# Plan de prévention des risques naturels de la commune de THONES

Rapport proposant le projet de PPR  
pour approbation

*Janvier 2020*

PRÉFET  
DE LA HAUTE-SAVOIE

Projet de PPR – Aléas sur le secteur du karting (violet = Fort ; orange = Moyen ; jaune = Faible)

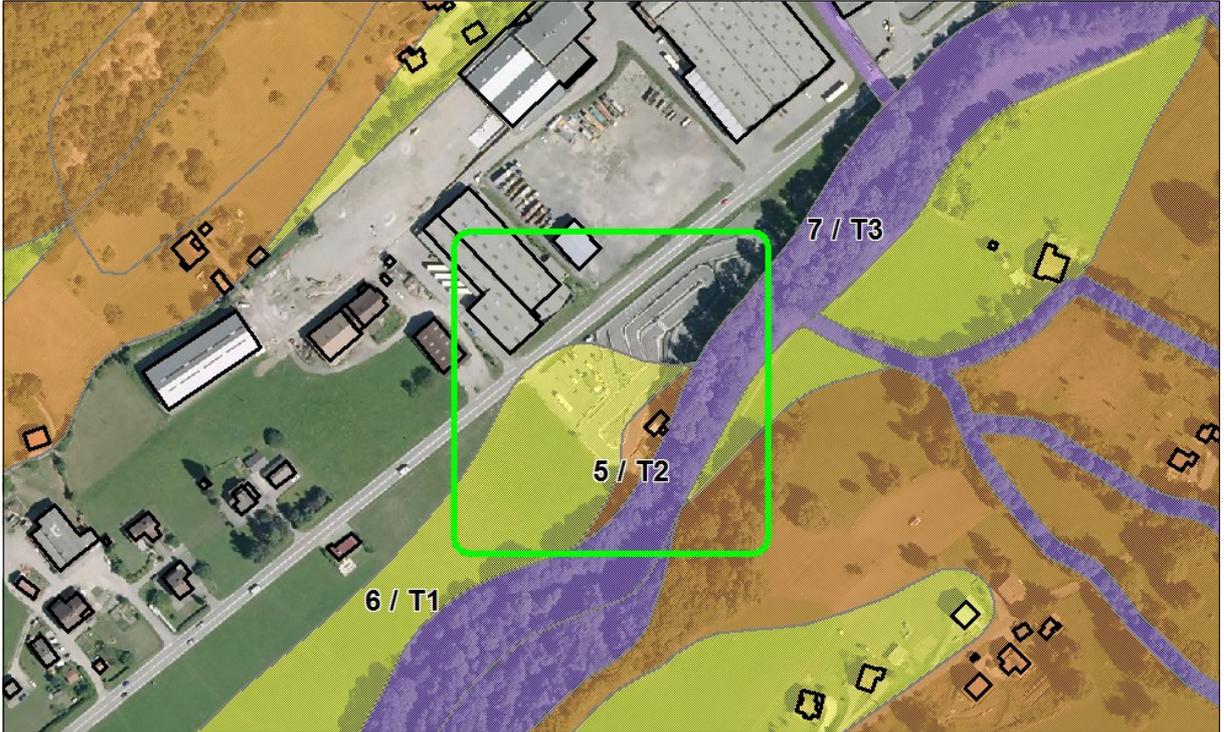
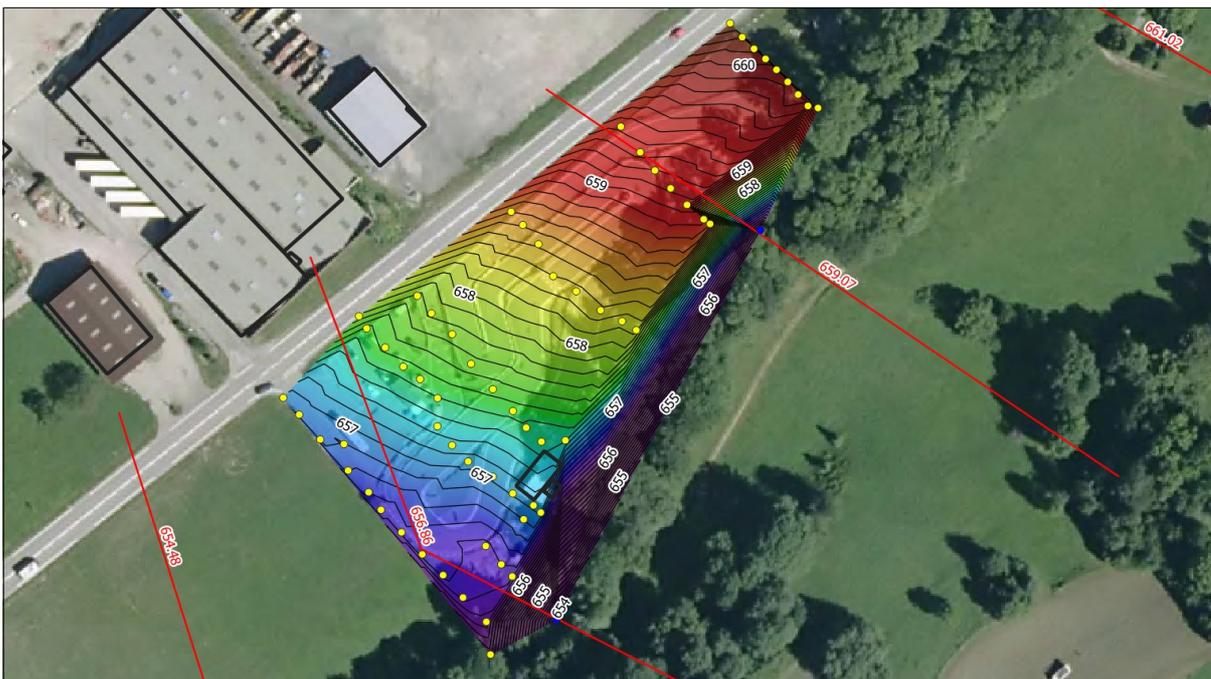
M. Claude DIONNAUX, gérant du « Kart Parc » situé en bordure de la RD 909, a exposé sa situation et son attente (secteur 7/J sur l'extrait de la carte réglementaire ci-contre) : il est satisfait globalement que son terrain ait été qualifié en « bleu clair ».

Il ne comprend pas la « bosse » que fait la zone bleue où figure l'indication 7/J, alors que c'est l'endroit « *le plus haut* » du terrain (l'essentiel du parcours du karting est en zone blanche).

Ce Monsieur s'interroge sur l'inondabilité du secteur du karting dont il est propriétaire. A noter qu'il avait déjà formulé une remarque en ce sens dans le cadre de la concertation publique suite à la réunion du 14/05/2019.

L'aléa Crues torrétielles Faible correspond à une zone avec des hauteurs et des vitesses faibles liée à un débordement en rive droite du fait du rétrécissement du cours d'eau à cet endroit.

*Aléa modélisé (crue centennale) par HYDRETUDES en août 2019 (violet = Très Fort ; rouge = Fort ; orange = Moyen ; jaune = Faible)*

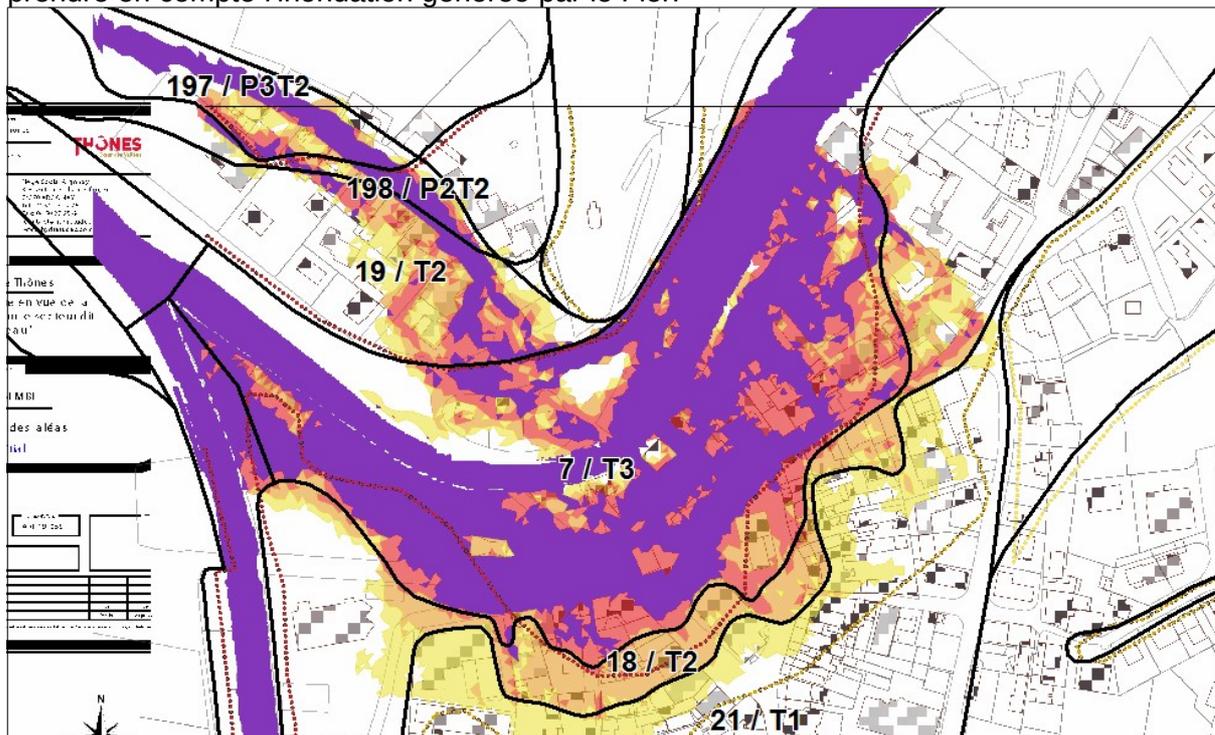
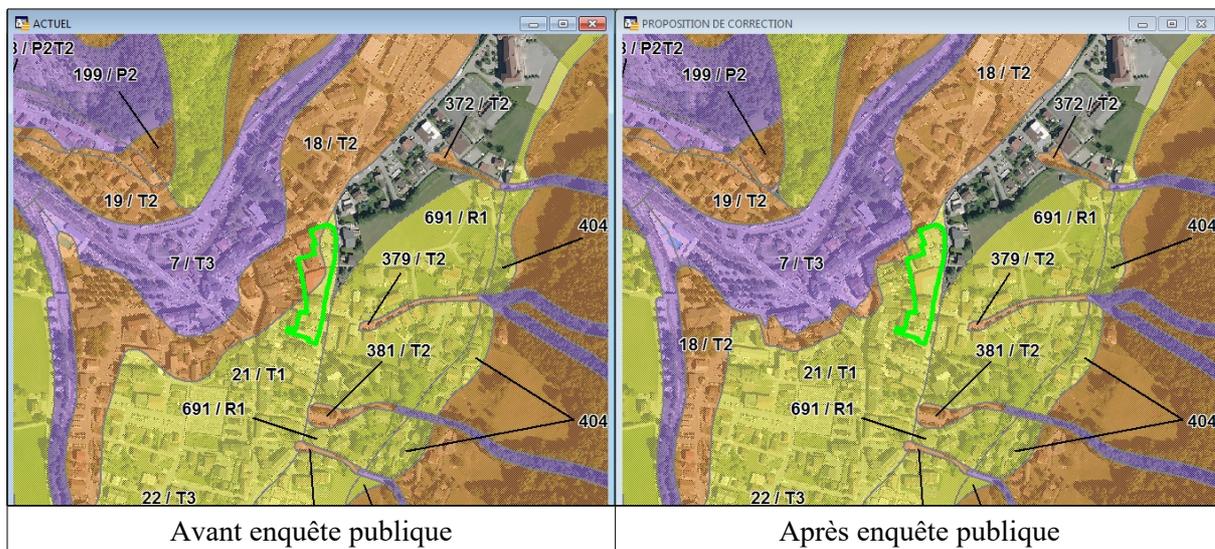
Sans que la question du zonage PPRn de l'îlot Rousseau ait fait l'objet d'une demande portée au registre d'enquête, il y a néanmoins lieu de l'aborder ici compte tenu des dispositions de la délibération du 20 juin 2019 par laquelle la commune a donné un avis favorable au projet de PPRn sous réserve de « revoir les limites du règlement I et J sur l'îlot Rousseau ».

Dans ce document, il est constaté que sur la carte d'aléas actuelle, « les surfaces de l'îlot Rousseau sont classés en aléa faible et moyen pour le risque inondation », et la zone d'étude est couverte par les zones réglementaires 23 J et 27I, avec des prescriptions faibles à moyennes, dont notamment des hauteurs minimales différentes en matière d'implantation des pièces destinées à une occupation humaine (cote TN + 0,50 m en secteur I, et TN +1,00 m dans le secteur J), cette différence de niveau compliquant inutilement tout projet architectural.

Une telle réduction des aléas et des zonages réglementaires, ne me paraissent pas inappropriés. Ceci admis, cet abaissement conserverait encore une différence avec deux secteurs distincts, et donc deux réglementations de construction différentes. Mais cette différence serait plus prise en compte pour la mise au point d'un projet architectural.

**DDT-IMSRN** : Cette nouvelle expertise que la commune a confiée au bureau d'étude d'Hydrétudes (**Expertise hydraulique en vue de la définition des aléas sur le secteur dit de « rousseau » – Août 2019**) avait été remise à la DDT le 30 août 2019, avant le démarrage de l'enquête publique, mais elle n'avait pas pu être prise en compte dans la version du projet de PPR soumise à enquête publique.

Les différences de résultats sont expliquées en page 17 et 18 du rapport de 2019, notamment par les données de débits qui ont été prises sur le Fier à la station de Dingy-Saint-Clair, avec une période de 1906 à 2018 (contre 1906 à 1998 pour l'étude précédente). Elles sont dues à un recalibrage de la courbe de tarage de la station et donc à une meilleure estimation des débits en crue décennale (Q10) et en crue centennale (Q100).

**Cette nouvelle connaissance des aléas naturels a été intégrée dans la version du projet de PPR soumise à l'approbation du préfet.**

Au-delà de la limite d'inondabilité définie par l'étude, la zone apparaît en aléa faible pour prendre en compte l'inondation générée par le Fier.
